## リコール届出一覧表

リコール届出日：平成21年5月13日

リコール届出番号	外-1575	リコール開始日	平成21年5月14日	
届出者の氏名又は名称	フォルクスワーゲン グループ ジャパン株式会社 代表取締役 ゲラシモス・ドリザス	製作国：ドイツ連邦共和国 製作者名：フォルクスワーゲン株式会社 問い合わせ先：フォルクスワーゲン カスタマー センター (通話無料) 0120-993-199 (アドレス) <a href="http://www.volkswagen.co.jp/">http://www.volkswagen.co.jp/</a>		
不具合の部位 (部品名)	燃料装置(燃料パイプ)			
基準不適合状態にあると認める構造、装置又は性能の状況及びその原因	燃料フィルターの取り付け位置が不適切なものがあるため、燃料フィルターと燃料ポンプをつなぐ燃料パイプに過度の力が加わっているものがある。そのため、そのまま使用を続けると燃料ポンプの樹脂パイプ部に亀裂が発生し、最悪の場合、燃料が漏れるおそれがある。			
改善措置の内容	全車両、燃料パイプと燃料ポンプの間にアダプターを追加する。また、燃料ポンプに亀裂があるものは新品と交換する。			
不 具 合 件 数	55件	事故の有無	なし	
発 見 の 動 機	市場からの情報による。			
自動車使用者及び自動車分解整備事業者に周知させるための措置	<ul style="list-style-type: none"> <li>・使用者：ダイレクトメールで通知する。</li> <li>・自動車分解整備事業者：日整連発行の機関誌に掲載する。</li> <li>・対策実施済車には、運転者席側ドア開口部のドアロックストライカー付近に外-1575ステッカーを貼付する。</li> </ul>

## 改善箇所説明図

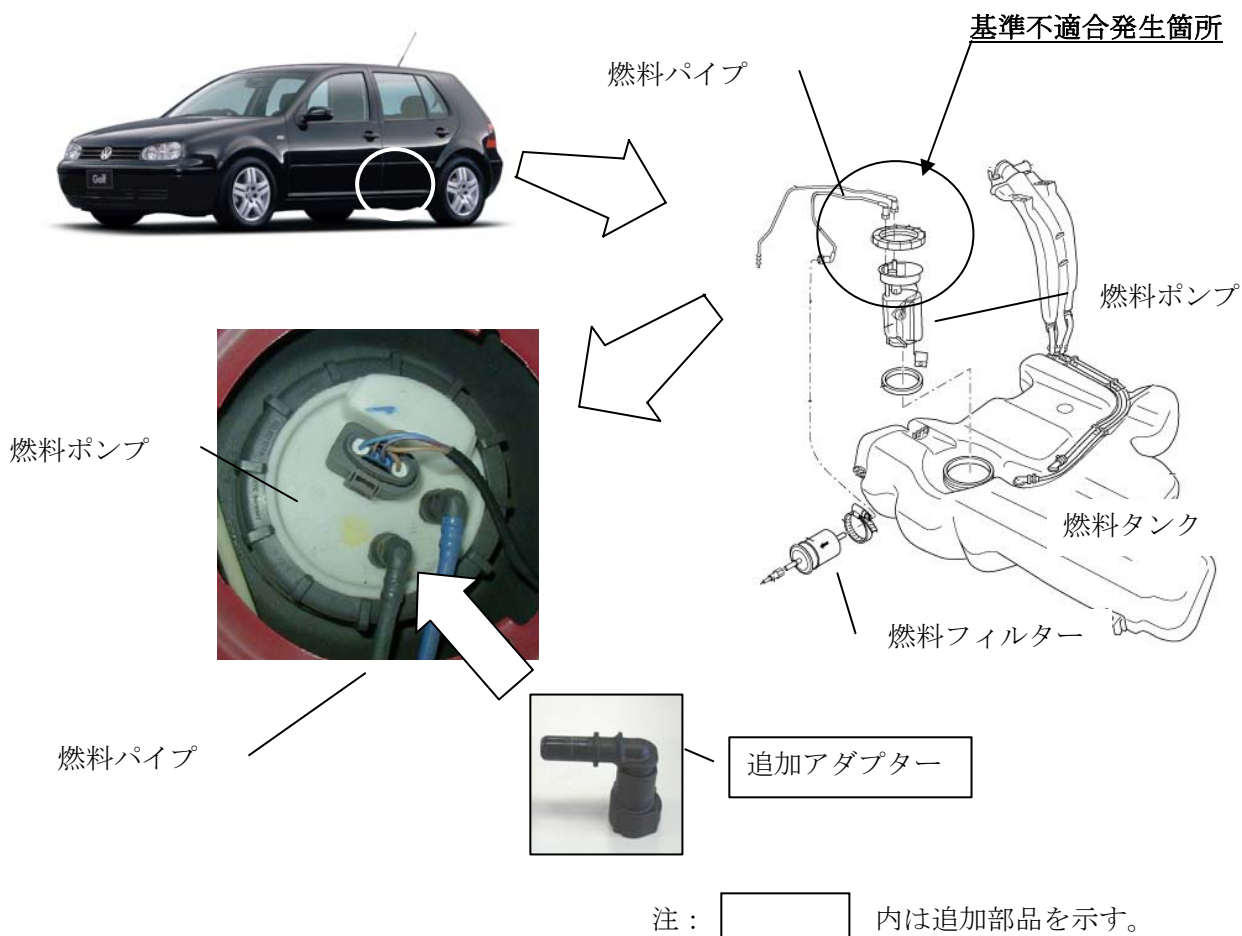
## 基準不適合発生箇所

燃料フィルターの取り付け位置が不適切なものがあるため、燃料フィルターと燃料ポンプをつなぐ燃料パイプに過度の力が加わっているものがある。そのため、そのまま使用を続けると燃料ポンプの樹脂パイプ部に亀裂が発生し、最悪の場合、燃料が漏れるおそれがある。

## 改善内容

全車両、燃料パイプと燃料ポンプの間にアダプターを追加する。また、燃料ポンプに亀裂があるものは新品と交換する。
